**RECONDUCTION n° 22/2
DU PROCES-VERBAL n° 11 - A - 517**

Un bloc-porte vitré à un vantail Type 118 et deux vantaux égaux ou inégaux va et vient type 114

SOUCHIER - BOULLET SAS
11 Rue des Campanules
CS 30066
F - 77 436 MARNE LA VALLEE CEDEX 02

PROCES-VERBAL DE CLASSEMENT n° 11 - A - 517 - Révision 1

Planche n° 5

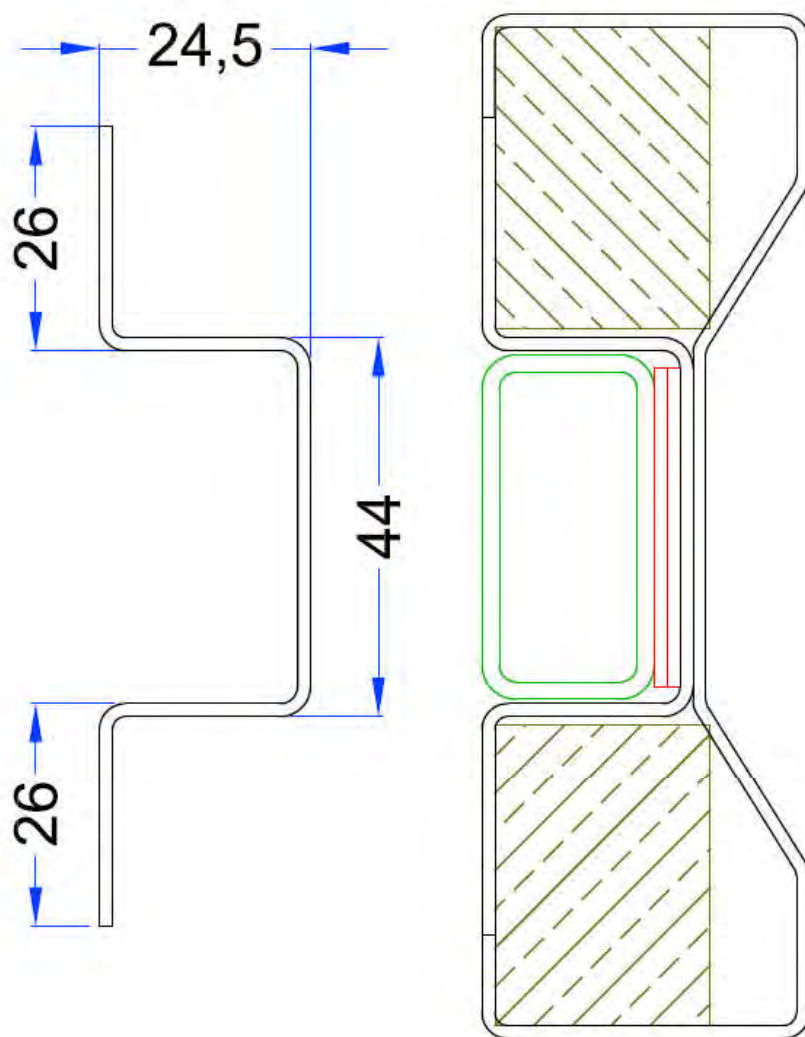
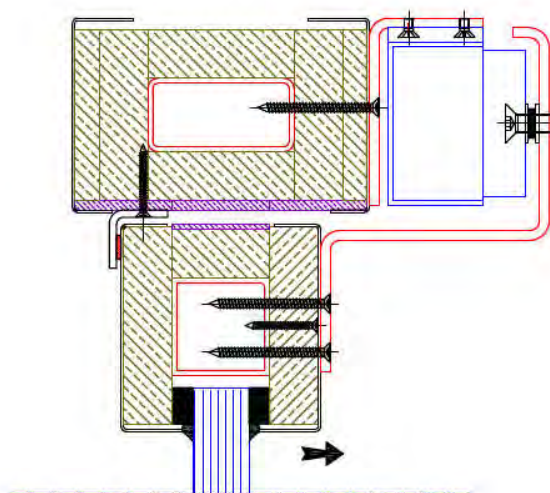
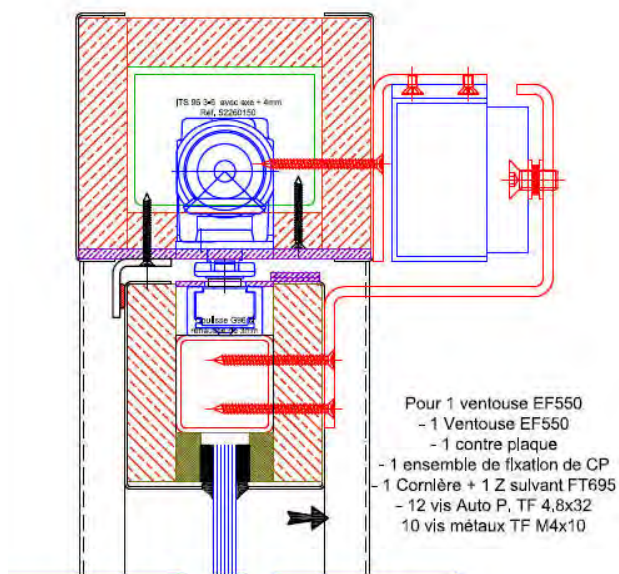
- La prise en feuillure et le jeu en fond de feuillure ne sont pas modifiés par rapport au procès-verbal de référence.
- La section des profils "Ω" composant les montants du bâti à cheviller est portée de 12 x 24,5 x 4 x 24,5 x 12 mm à 26 x 24,5 x 44 x 24,5 x 26 mm. Le profil est alors fixé par soudure sur le montant principal.
Voir planche n° 5.

La modification de la dimension des ailettes des profils "Ω" de centrage des montants des dormants à cheviller n'est pas de nature à altérer le comportement au feu du bloc-porte.

Planche n° 6

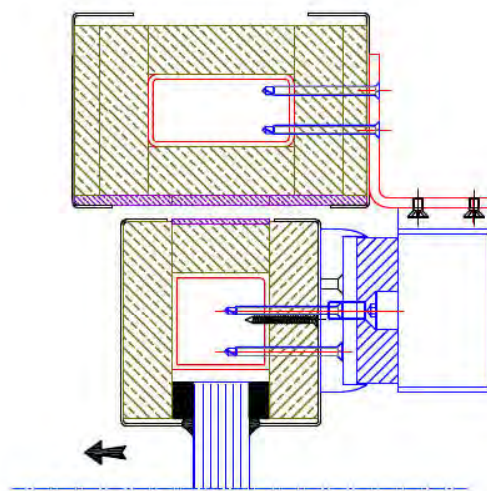
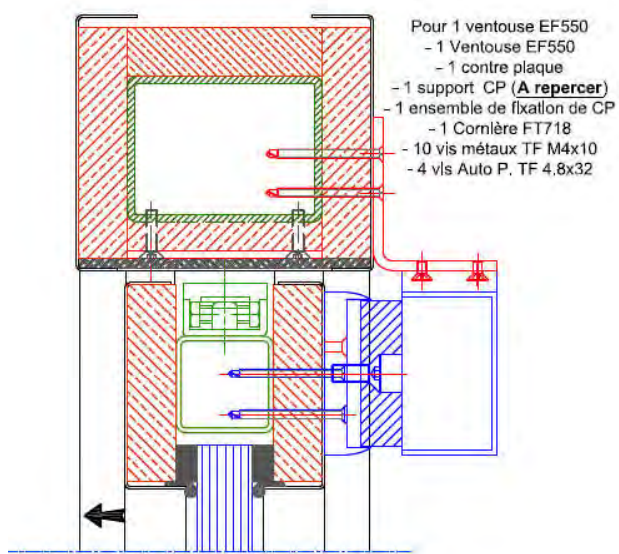
- Un pavé ventouse de contrôle d'accès de référence EF550 (SEWOSY) ou V5S (CDVI) et contre-plaque, peut être fixé sur le dormant ou sur le vantail au moyen d'équerres en tôle d'acier ou d'aluminium d'épaisseur 4 mm comme indiqué planche n° 6.

Les pavés de ventouse de référence EF550 (SEWOSY) et V5S (CDVI) sont de composition identique à celle du pavé de ventouse EF300 (SEWOSY). Seules leurs dimensions sont modifiées.

Planche n° 2

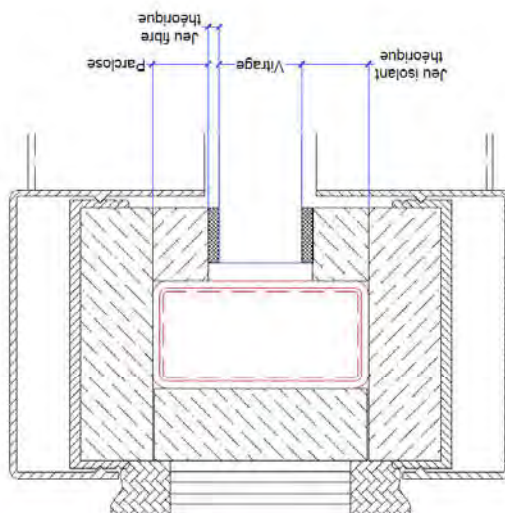
La section des parcloles et la section des bandes de fibres Carbowool (UNIFRAX) sont indiquées en planche n° 2.

Planche n°1 :

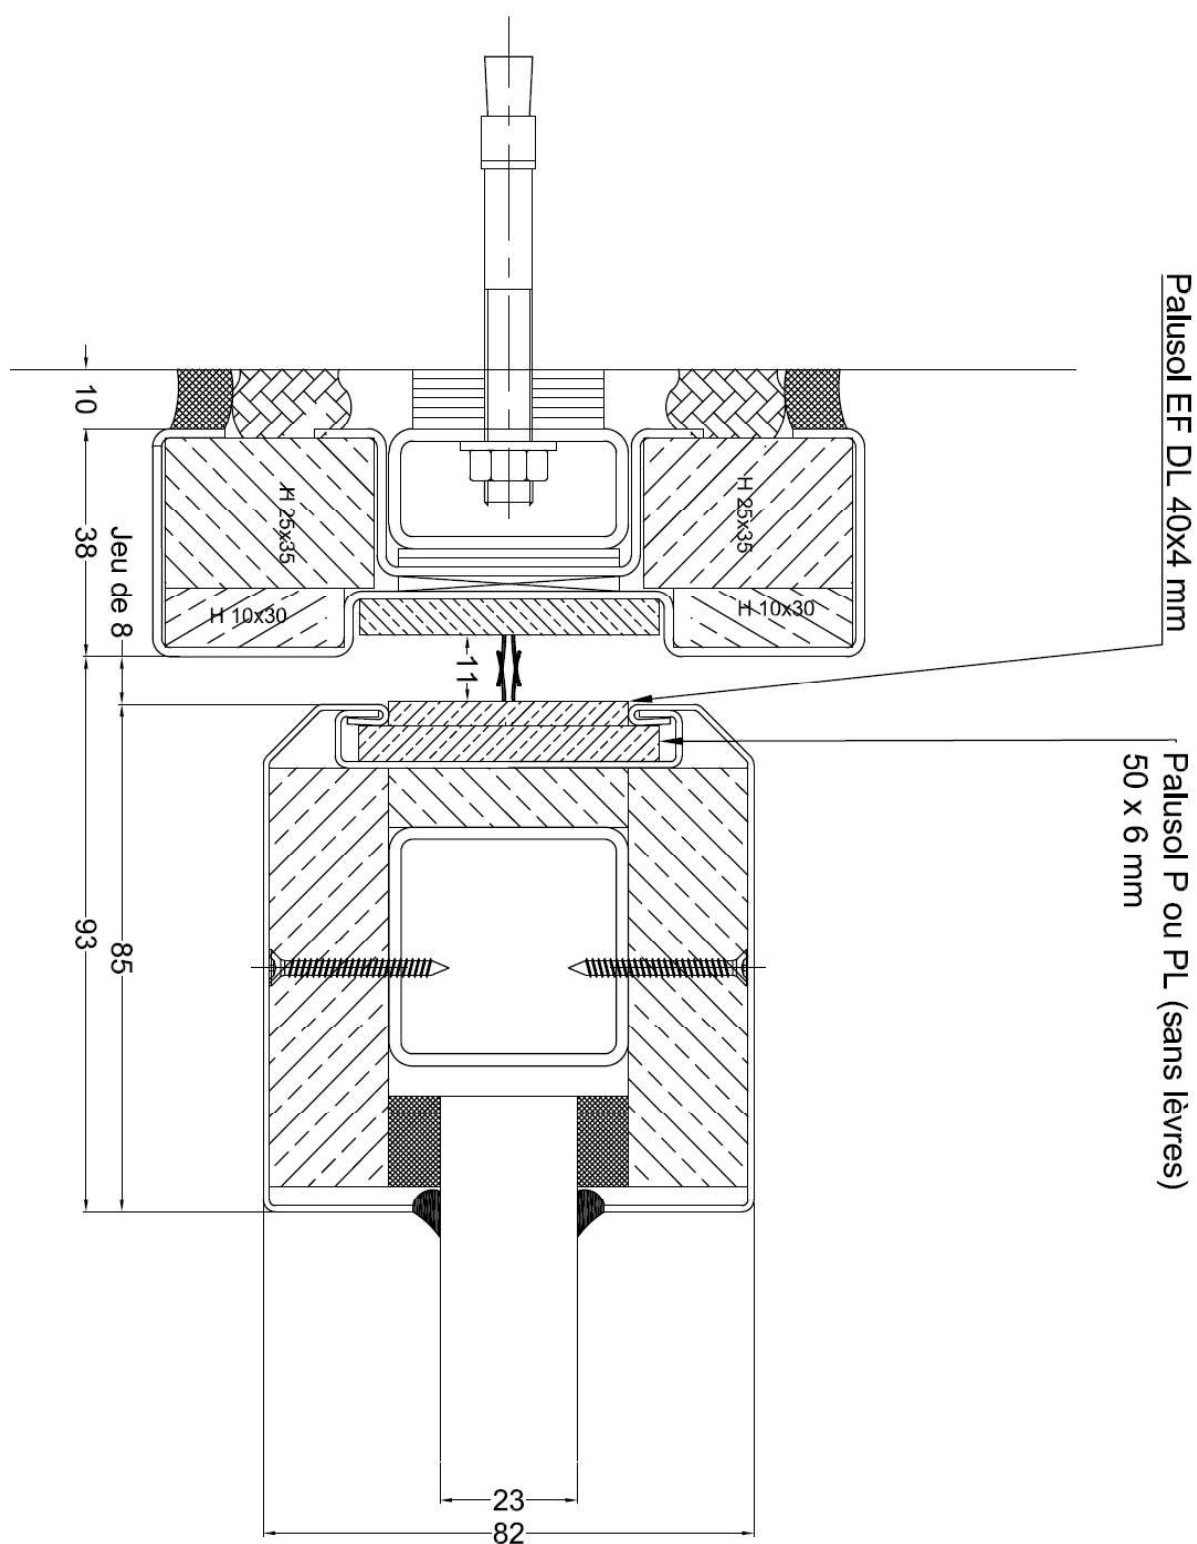
Le joint intumescent à lèvres de référence Palusol EF DL 10 SA (PALUSOL) de section 50 x 6 mm placé sur le chant avant du vantail côté plan de fermeture peut être remplacé par un joint intumescent de référence Palusol P SA (PALUSOL) de section 50 x 6 mm sur lequel est superposé un joint intumescent à lèvres de référence Palusol EF DL 10 SA (PALUSOL) de section 40 x 4 mm.

Voir planches n° 1 et 2.

Les modifications décrites au §1 sont autorisées dans la mesure où elles ne sont pas de nature à altérer le comportement au feu des éléments.

Planche n° 3:

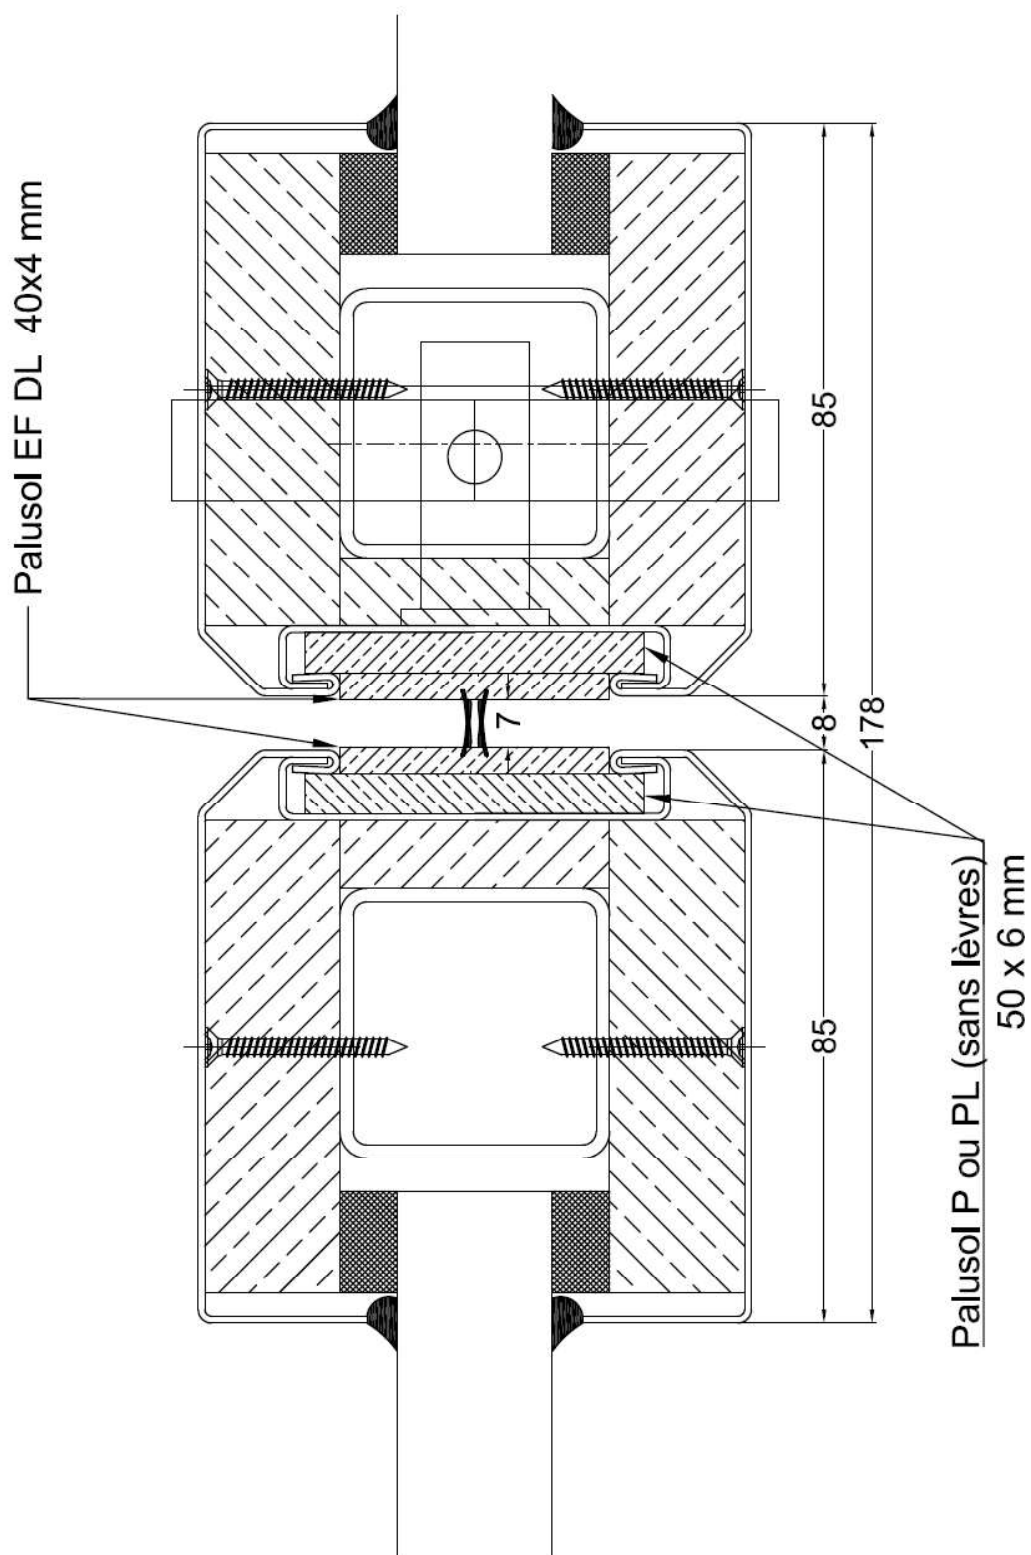
Le joint intumescent à lèvres de référence Palusol EF DL 10 SA (PALUSOL) de section 50 x 6 mm placé sur le chant des vantaux côté plan de fermeture peut être remplacé par un joint intumescent de référence Palusol P SA (PALUSOL) de section 50 x 6 mm sur lequel est superposé un joint intumescent à lèvres de référence Palusol EF DL 10 SA (PALUSOL) de section 40 x 4 mm.

Voir planches n° 3 et 4.
